Rapport d'évaluation de l'étude d'impact environnemental et social du projet Akasaba Ouest de Mines Agnico Eagle Ltée

— Volet Eau souterraine —

Remis au Bureau d'audiences publiques en environnement

Par
la Société de l'eau souterraine Abitibi-Témiscamingue

Fig. 1 : Extrait du « Plan de gestion des eaux – Période de fermeture et postrestauration – Années 5 et 6 » (WSP-BE 2015, Feuillet 141-14776-00_E1-03)

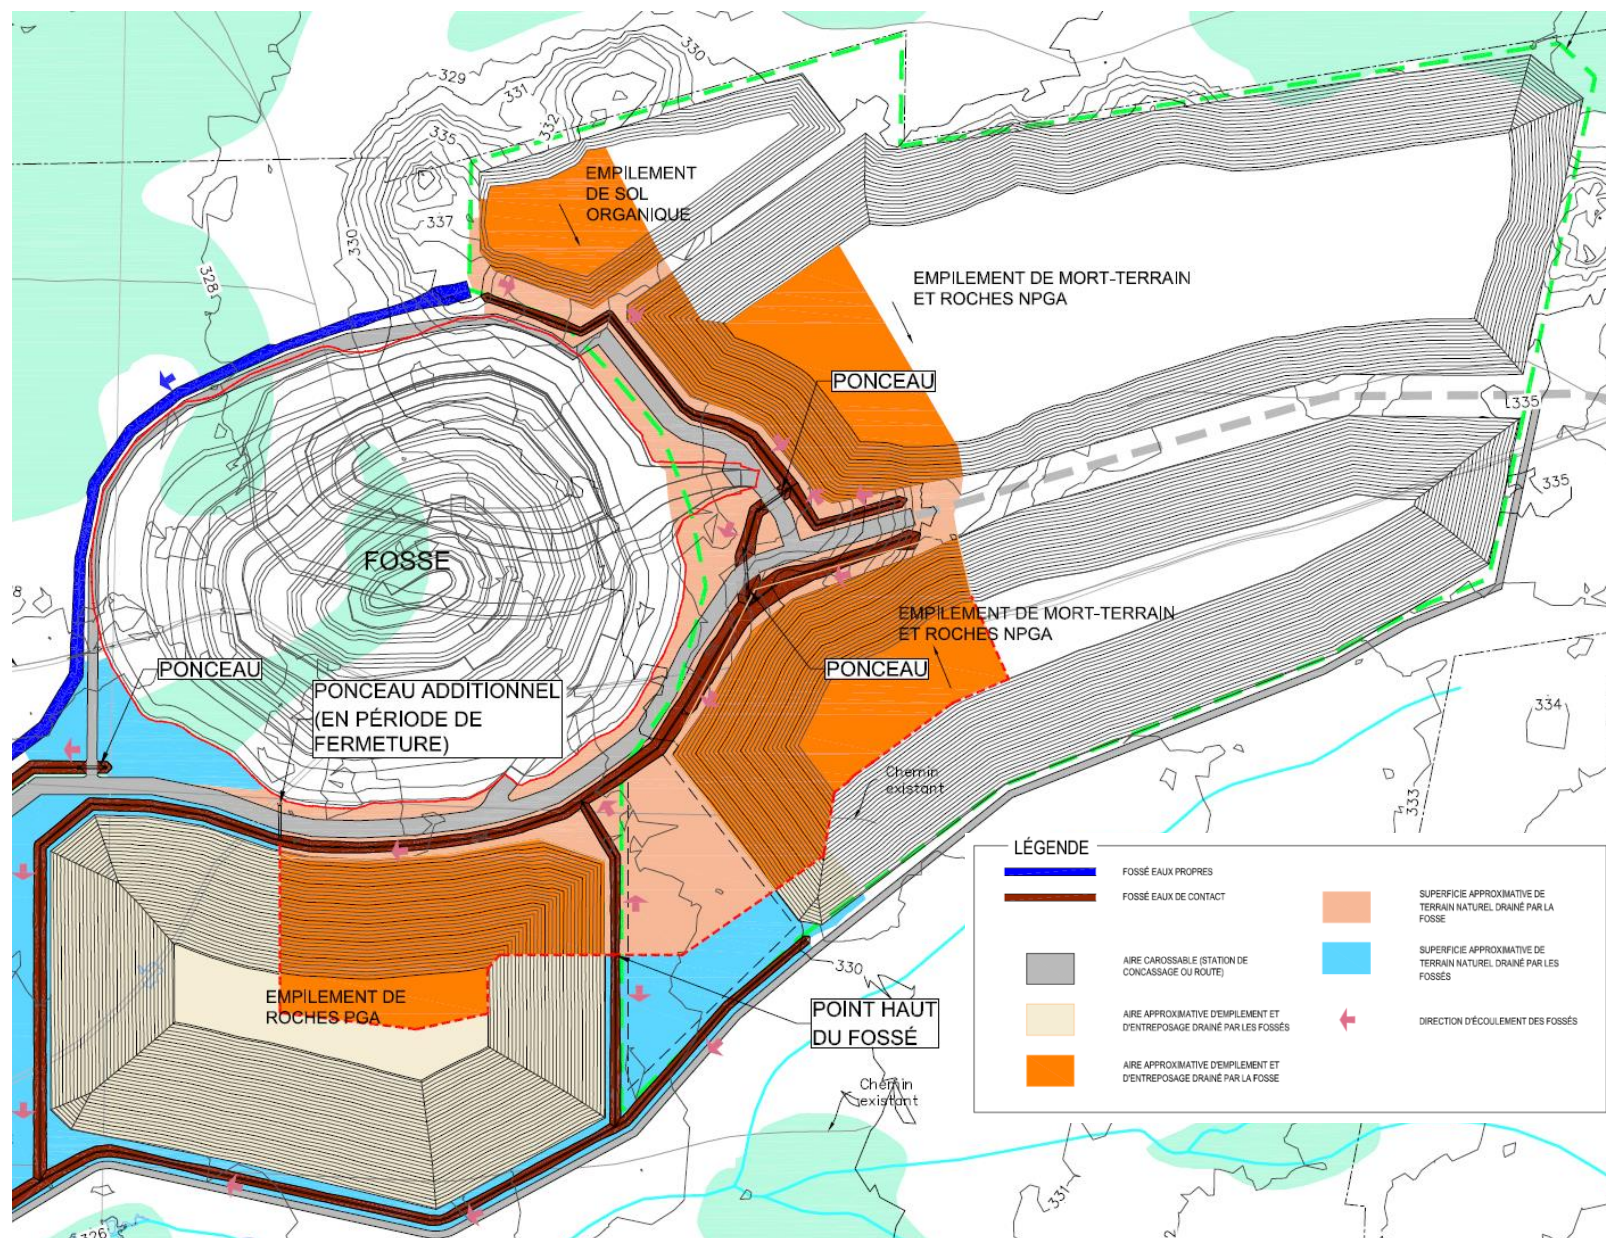
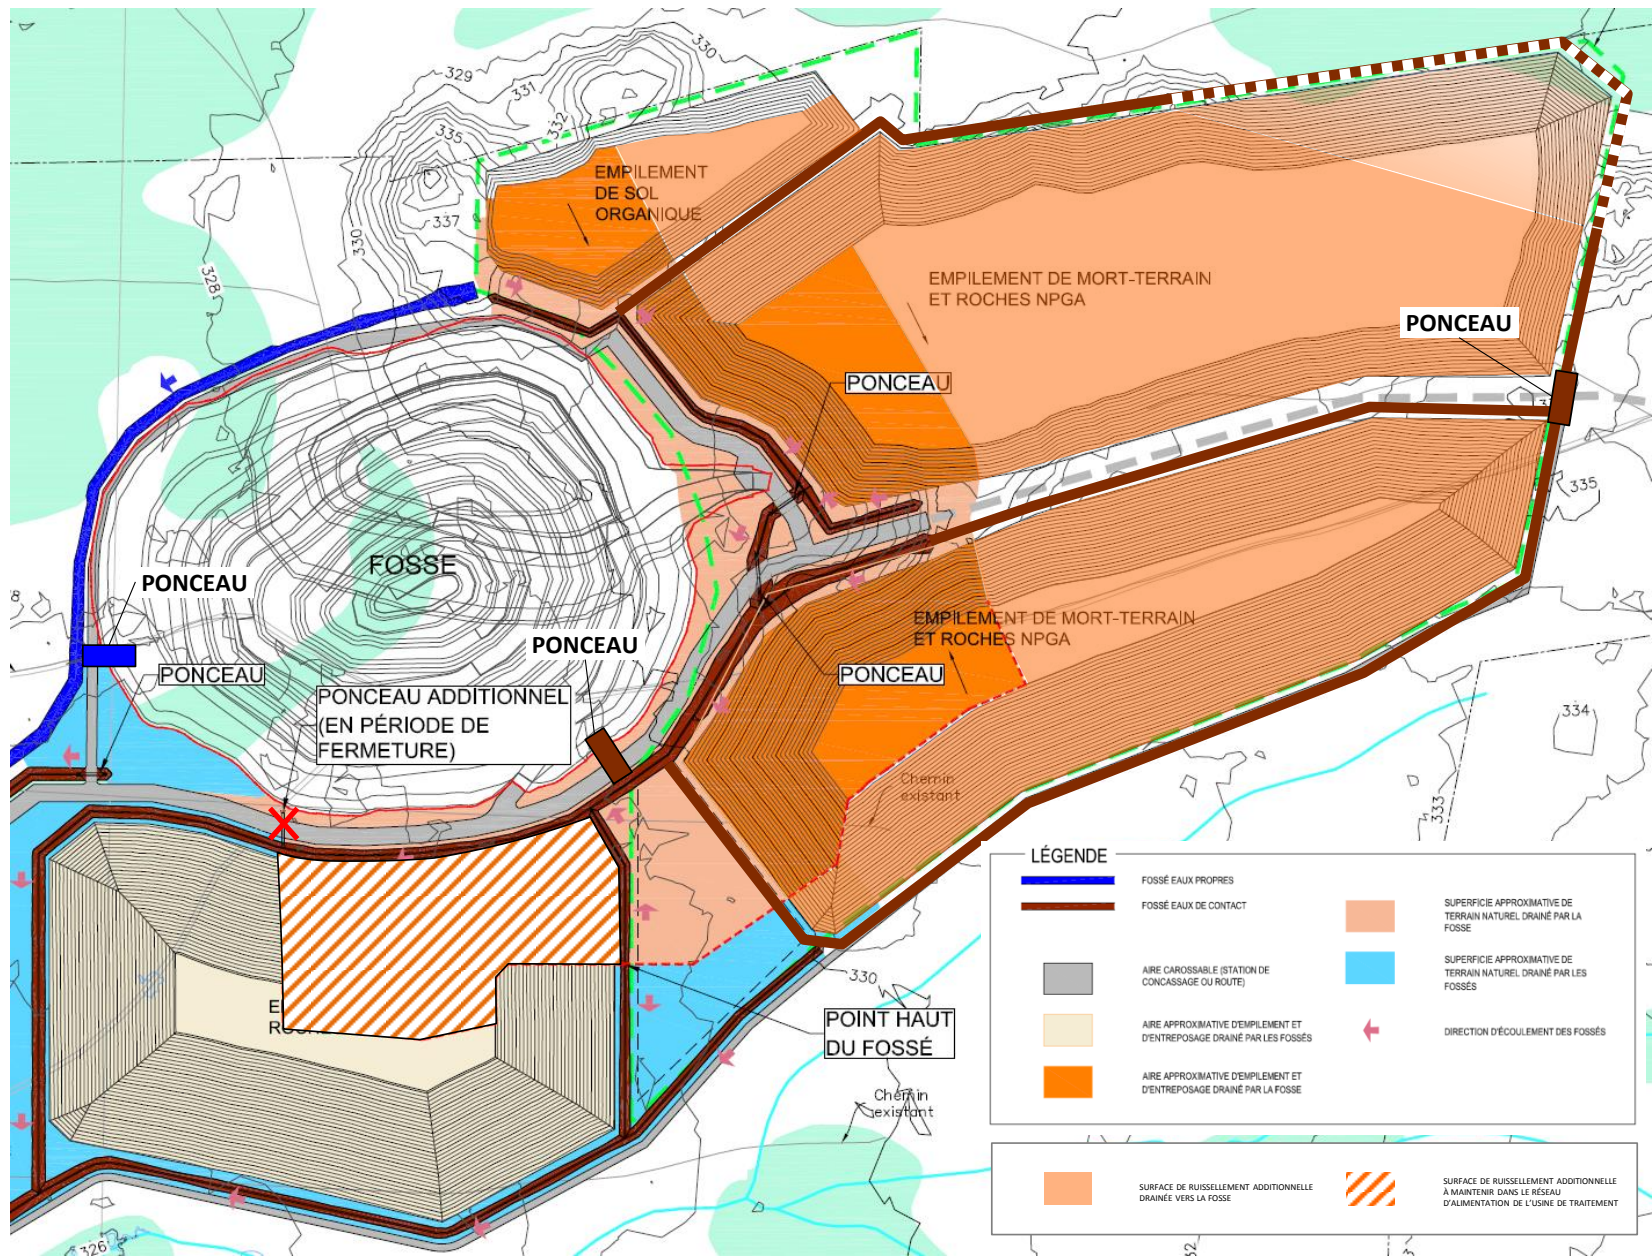
- Que la topographie du site permettrait une telle extension du réseau de fossés d'eau de contact.
- Que dans le « Plan de gestion des eaux – Période de fermeture et postrestauration – Années 5 et 6 » (WSP-BE 2015, Feuillet 141-14776-00_E1-03) :

- Le fossé drainant les eaux propres au nord-ouest de la fosse ne contribue pas à l'ennoïement;
 - La partie nord-est de la halde de roches PGA est drainée par la fosse.

Recommandation # 15 : Évaluer la pertinence des réaménagements suivants du réseau de fossés suite à l'arrêt des pompes (voir annexe 1) :

- Reconfigurer le fossé drainant les eaux propres au nord-ouest de la fosse afin qu'il contribue à l'envoiment de la fosse (1 ponceau additionnel)
- Mettre en œuvre la recommandation # 14 ci-dessus;
- Maintenir la surface de ruissellement de la partie nord-est de la halde de roches PGA dans le réseau desservi par l'usine de traitement jusqu'à l'atteinte des objectifs environnementaux de rejet, i.e. relocalisation du ponceau additionnel vers l'est, en amont de la halde de roches PGA.

Fig. 2 : Propositions de reconfiguration du réseau de fossés suite à l'arrêt des pompes
